Objet : SAINT-GILLES. Rue de Rome 27. Surhaussement et construction de lucarnes. Aménagement d'une terrasse. Demande de permis d'urbanisme.

Avis de la CRMS

De gauche à droite : situation existante – photomontage de la situation projetée – coupe dans la nouvelle toiture – documents extraits du dossier de demande.

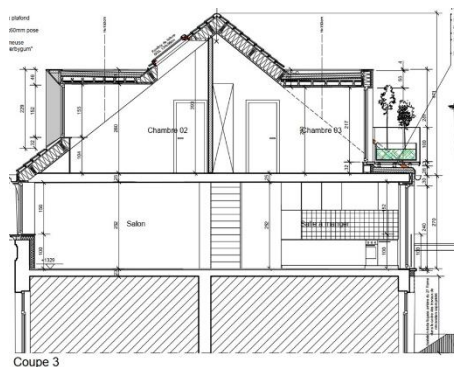
Du côté de la rue, la façade serait prolongée d'un niveau de teinte sombre avec suppression de la corniche à modillons et la maison serait couverte d'une nouvelle toiture en tuiles à versant équipée d'une grande lucarne à l'avant pour éclairer l'étage du duplex et d'une grande lucarne à l'arrière donnant accès à une terrasse. Le pignon de la surhausse serait parachévé de tuiles.

La CRMS n'est pas opposée au principe de la modification de la toiture de la maison sise au n°27 ni à une augmentation de volume pour améliorer l'habitabilité des combles pour autant que l'homogénéité du front bâti ainsi que les caractéristiques de l'architecture néoclassique de la maison soient mieux respectés. Etant donné que le projet ne répond pas à ces critères, la CRMS se prononce défavorablement sur la proposition actuelle, notamment pour ce qui concerne la partie avant de la toiture, visible depuis la rue. La Commission s'oppose tout d'abord fermement à la suppression de la corniche existante qui constitue un élément de qualité de la maison caractéristique de l'architecture néoclassique. Elle demande de la préserver et de la restaurer.

Pour ce qui concerne la nouvelle toiture à proprement parler, la Commission propose de la remplacer par une toiture mansardée de type traditionnelle, équipée de lucarnes dans la partie basse et de fenêtres qui s'inscrivent dans le plan de la toiture pour éclairer l'étage supérieur du duplex. Elle demande de revêtir la toiture de matériaux traditionnels. Le revêtement prévu pour le mitoyen de droite, à savoir des tuiles rouges, ne serait pas adéquat. Il convient de recourir à un revêtement plus sobre et discret (enduit ou éventuellement des ardoises).
